Nasz znak: BZP.S.271.199.3.2017.MK

Dotyczy: Postępowania prowadzonego w trybie przetargu nieograniczonego na: „Budowę dróg dla rowerów w Szczecinie w ciągu ul. 26 Kwietnia wraz z niezbędnymi połączeniami z istniejącą infrastrukturą”

Zamawiający na podstawie art. 38 ust. 4 ustawy z dnia 29 stycznia 2004 r. Prawo zamówień publicznych (t.j. Dz. U. z 2017 r., poz. 1579 ze zm.) dokonuje modyfikacji specyfikacji istotnych warunków zamówienia w następującym zakresie:

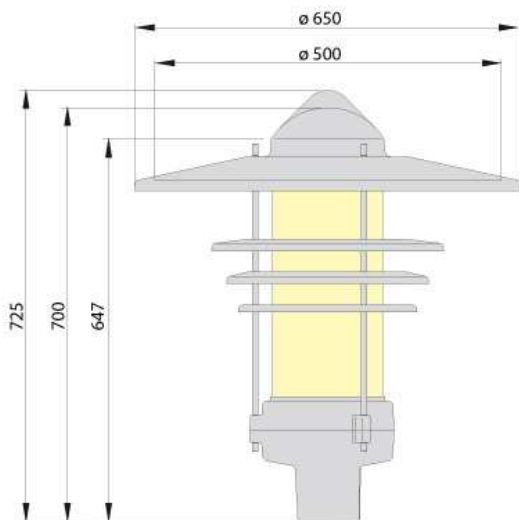
6. Ilekroć w SIWZ i załącznikach występuje zapis „oprawy oświetleniowe ZFD” zastępuje się go zapisem o brzmieniu:

oprawy parkowe z wkładami 24LED o mocy 28W, 350 mA z kloszem z poliwęglanu, oprawy parkowe o parametrach wymiarowych nie gorszych niż przedstawione na załączonym rysunku [wymiarów w mm]:

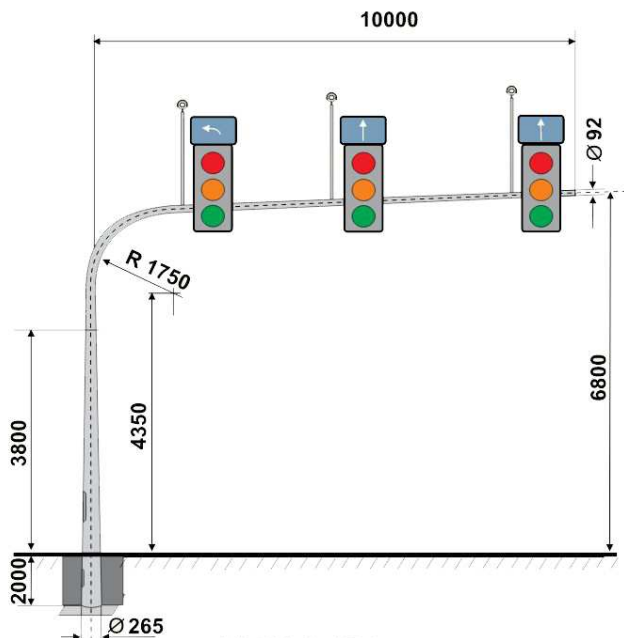
8. Ilekroć w SIWZ i załącznikach występuje zapis „słupy oświetleniowe MABO 322” zastępuje się go zapisem o brzmieniu: słupy oświetleniowe z wysięgnikiem o długości 10,0m o parametrach wymiarowych nie gorszych niż przedstawione na załączonym rysunku [wymiarów w mm]:
